SERVICE-INFO

Hihnankiristin 531 0250 10 korvaa kiristimet 531 0069 10 sekä 531 0071 10

Kuva 1: Korvauksen esitys

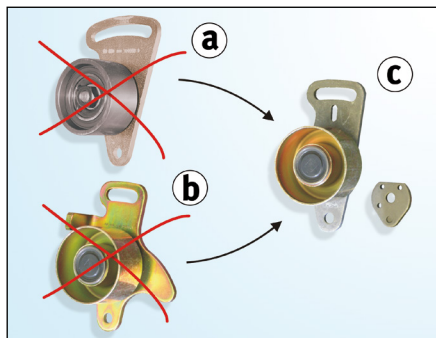
- a) Hihnankiristin 531 0071 10
b) Hihnankiristin 531 0069 10
c) Hihnankiristin **531 0250 10**

Hihnankiristimet tuotenro INA. **531 0069 10** ja **531 0071 10** eivät ole enää saatavilla. Kyseiset hihnankiristimet ovat korvattu hihnankiristimellä tuotenro INA. **531 0250 10** (ks. Kuva 1).

Hihnankiristin **531 0250 10** koostuu kahdesta osasta:

- Hihnankiristin pidikkeellä
- Välilevy

Kuva 2: Voimansiirron katsaus

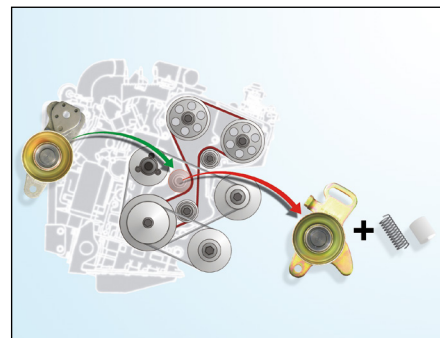
1. Aseta moottori valmistajan ohjeistamaan oikeaan asentoon.
2. Irrota vanha hihnankiristin (jousta ja holkkia ei enää tarvita)
3. Asenna uusi hihnankiristin (vanhoja ruuveja voi käyttää uudestaan).
4. Kiristä hammashihna siihen tarkoitetulla työkalulla.
5. Kiristä kiinnitysruuvit valmistajan ohjeiden mukaisesti.
6. Kierrä kampiakselia käsin kaksi kierrosta moottorin pyörimissuuntaan.
7. Tarkasta hammashihnan kireys sopivalla mittauslaitteella ja tarvittaessa korjaa hihnan kireyttä toistamalla vaiheet 4-6.
